改善箇所説明図

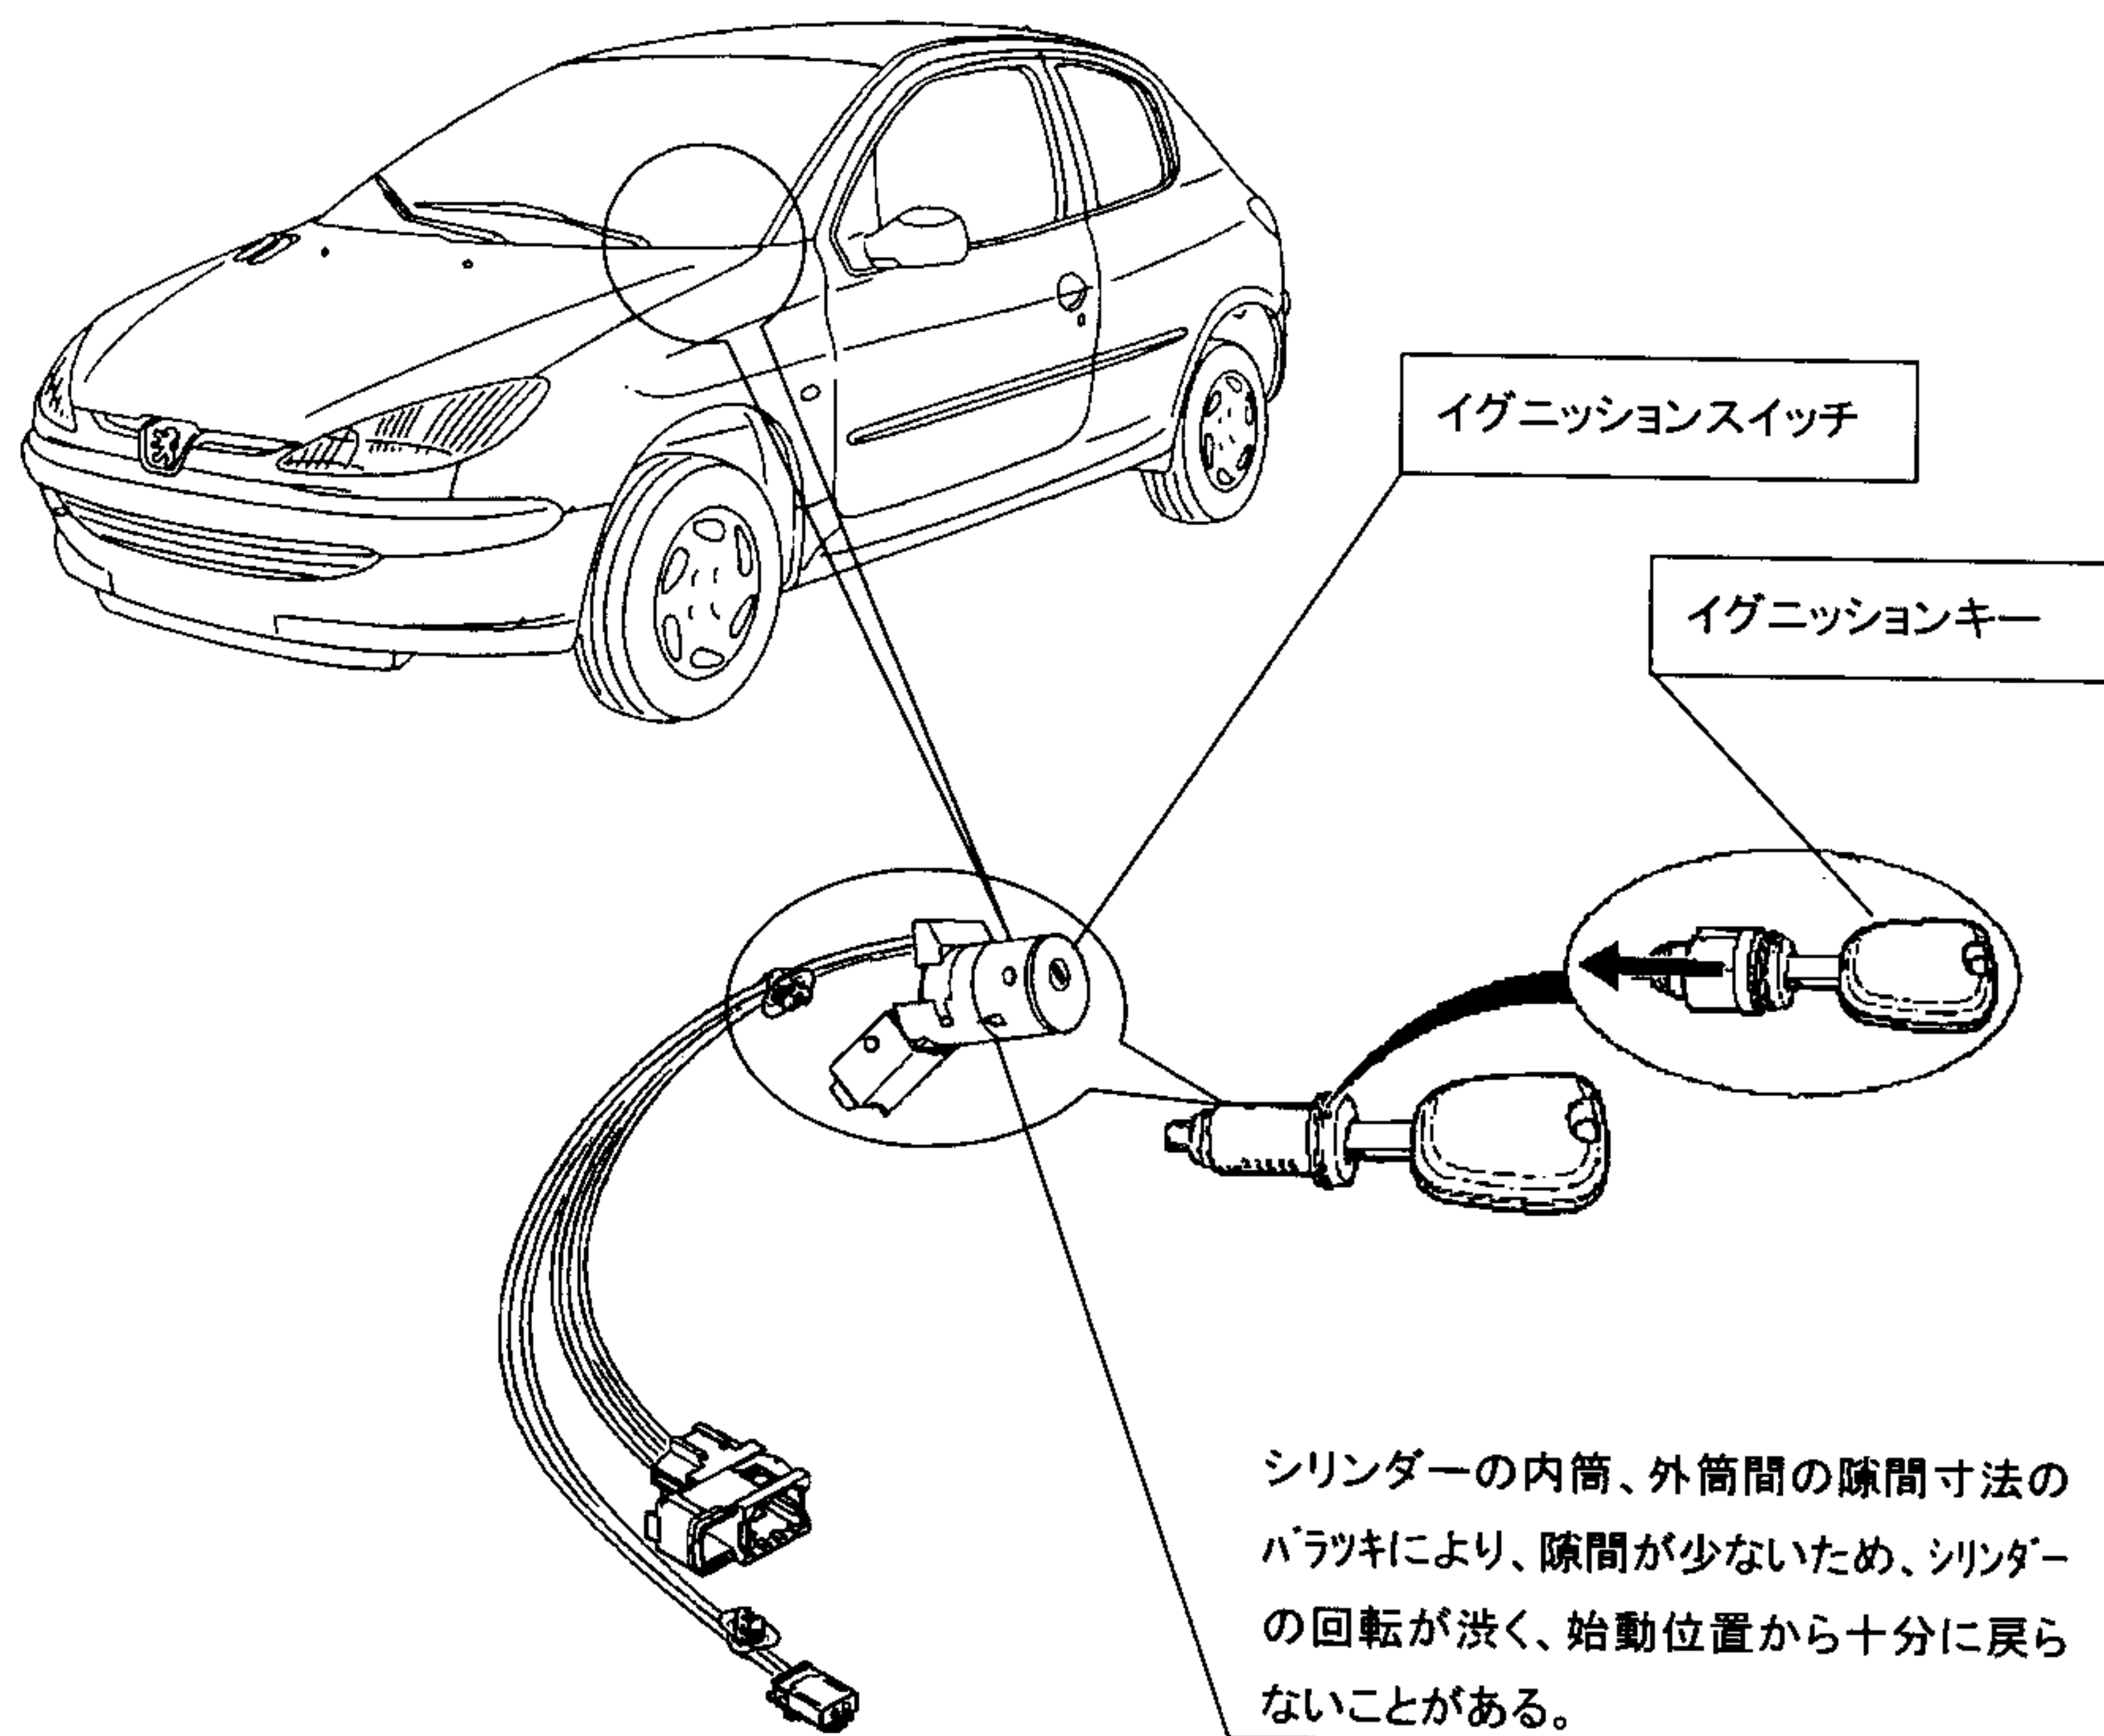
不具合発生箇所

始動装置において、イグニッションスイッチの寸法精度が不適切なため、キーシリンダ内部が円滑に回転せずに始動位置から十分に戻らないことがあり、スターターモーターが回転し続けて当該モーターが破損し、原動機の始動ができなくなり、最悪の場合、当該モーターの電源線が発熱により焼損するおそれがある。

改善内容

全車両、イグニッションキーを対策品と交換する。また、必要に応じ、イグニッションスイッチを対策品と交換する。

識別表示

イグニッションスイッチ本体下部に、白色のペイントでマークを表示する。
